Projet : Réfection de toiture et Réfection du tunnel et remplissage sous-sol,
Ailes R & N, Hôpital Saint-Sacrement, CHU de Québec
Numéro : ON.18.941
Date : 11 juillet 2018

ADDENDA A-01

LE PRÉSENT ADDENDA A POUR BUT DE CORRIGER, COMPLÉTER ET PRÉCISER LES PLANS ET DEVIS EN ARCHITECTURE. Cet addenda fait partie intégrante des documents d'appel d'offres concernant le projet mentionné ci-dessus.

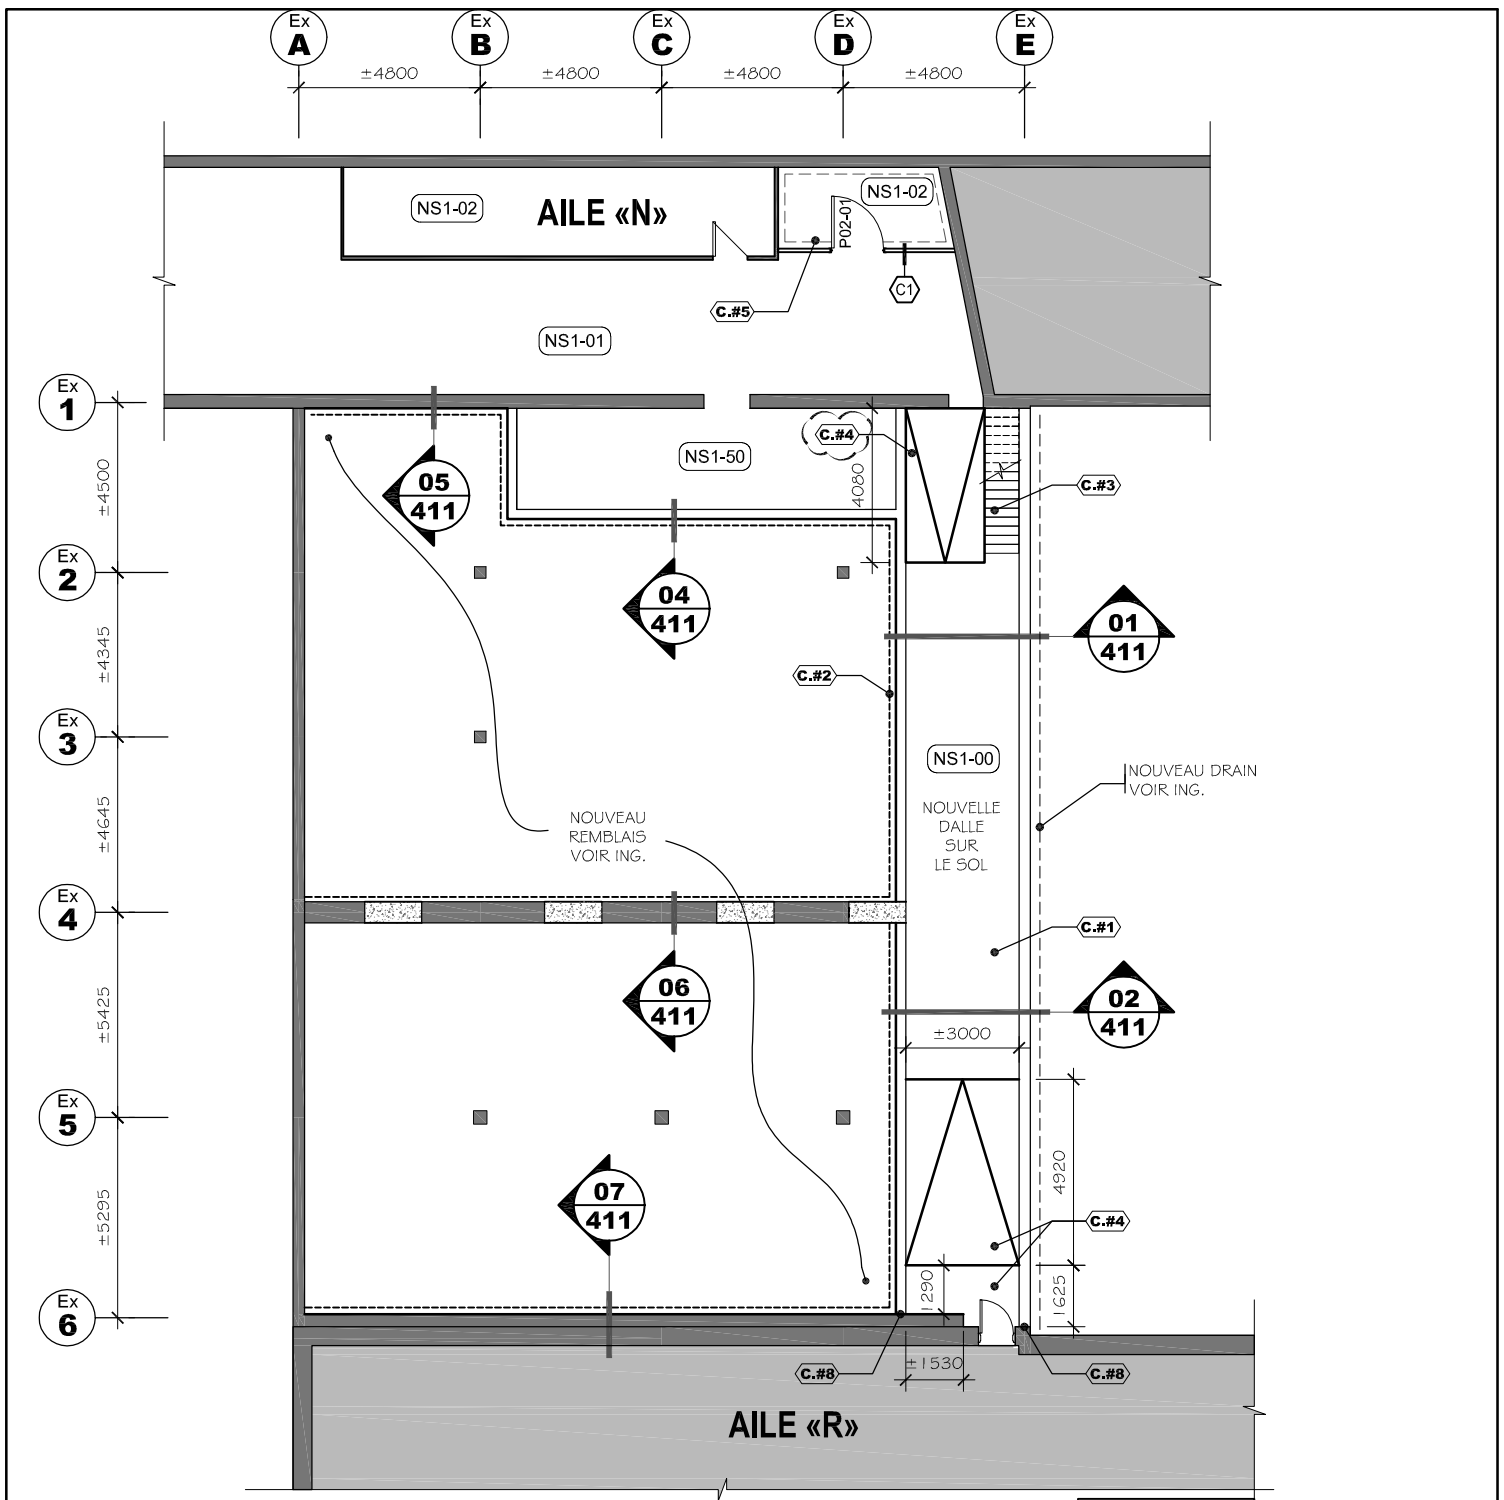
.3 **Ajouter** le joint de dilatation à l'axe 6 tel qu'indiqué à l'extrait à la feuille 11 ci-jointe.

.4 **Plan 3 : Ajouter** une nouvelle rampe à l'axe 1; voir l'extrait à la feuille 11 ci-jointe.

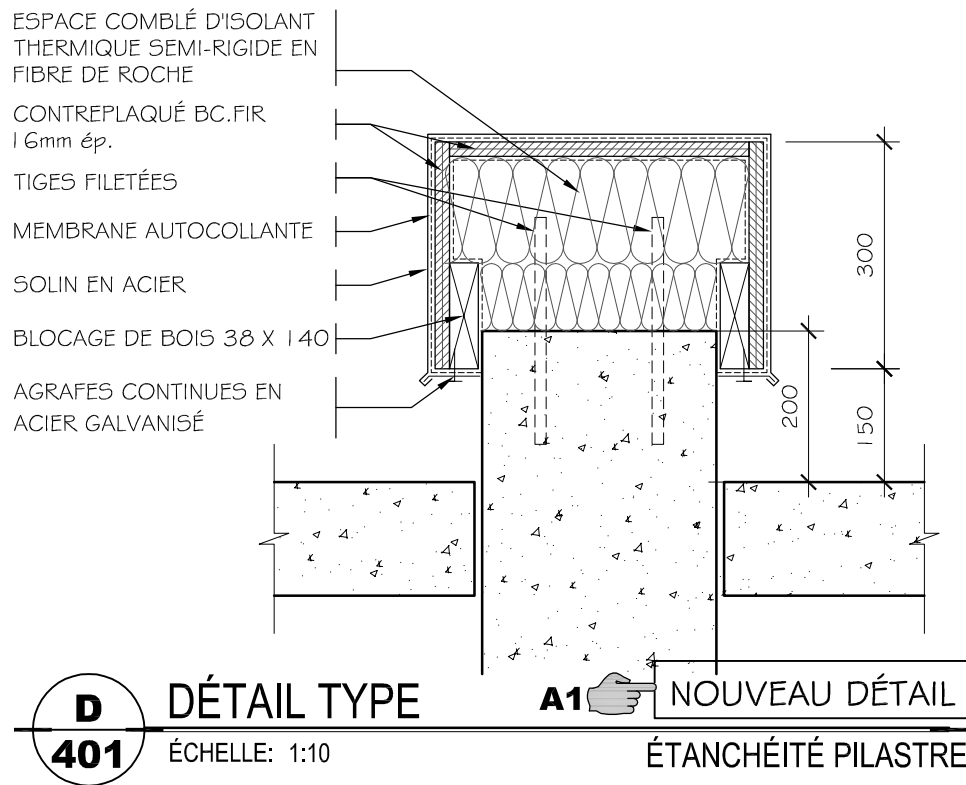
.6 **Ajouter** détail D pour l'étanchéité des dessus des pilastres. Voir l'extrait à la feuille 12 ci-jointe.

C.#7 ÉTANCHÉITÉ DE DESSUS PILASTRE À RÉALISER. VOIR ING. POUR EMPLACEMENT ET DIMENSION EXACT DES PILASTRES

VOIR DÉTAIL D / A-401 QUANTITÉ: 6
